改善箇所説明図②

リレーボックス（裏面）

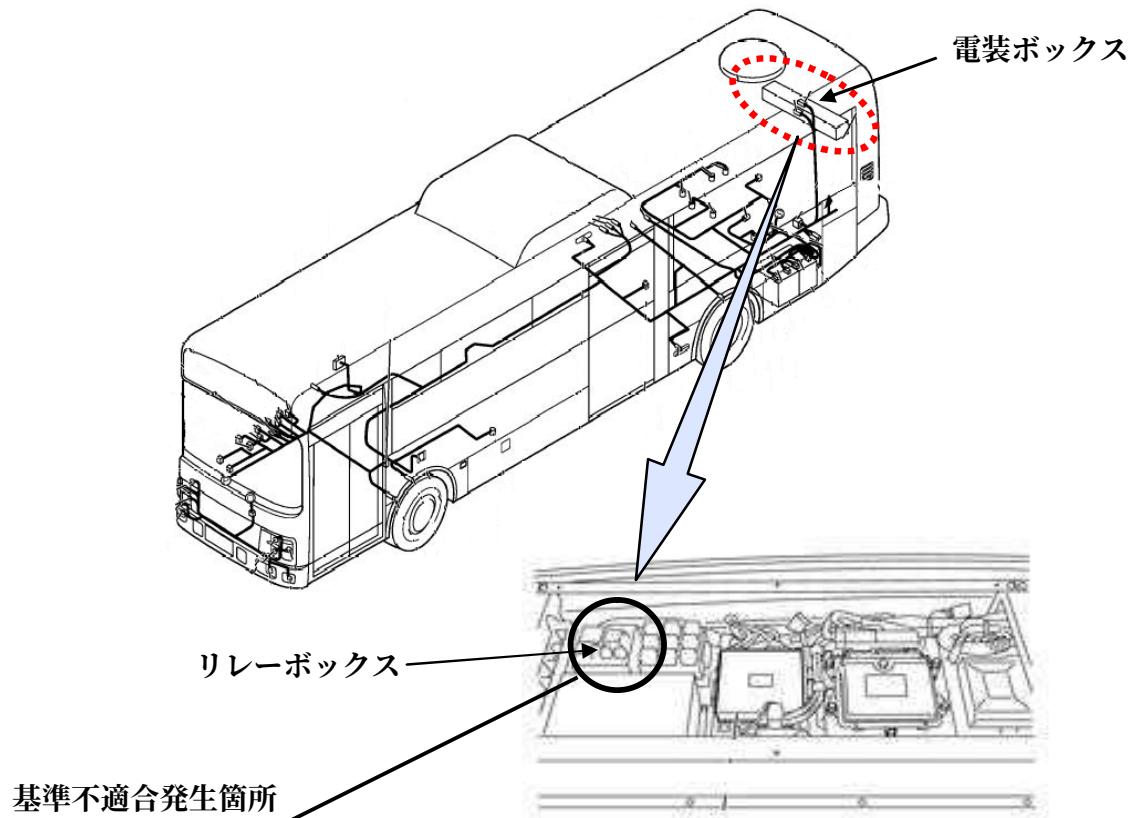
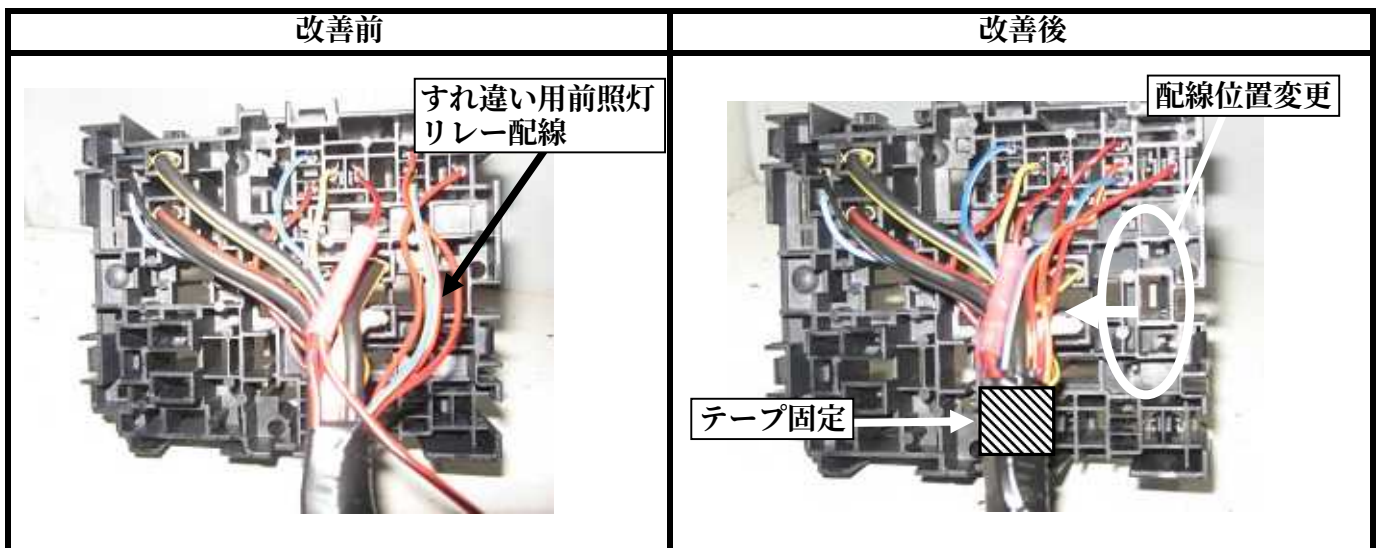
エンジン停止中に音声合成放送装置（行き先案内放送等）を作動させるため、アイドリングストップ装置のリレーボックスのリレー配線を変更した特別仕様の路線バスにおいて、変更後の復元作業が不適切なため、すれ違い用前照灯リレーの配線がリレーボックスに挟まれるものがある。そのため、そのままの状態で使用を続けると、配線がショートし、最悪の場合、すれ違い用前照灯が点灯しなくなるおそれがある。

全車両、すれ違い用前照灯リレー配線を正規位置に配索し、テープで固定する。なお、配線に損傷が見られるものは、配線を修理する。

識別：運転者席左側ドア開口部のシリアルナンバープレートに黄色シールを貼付する。
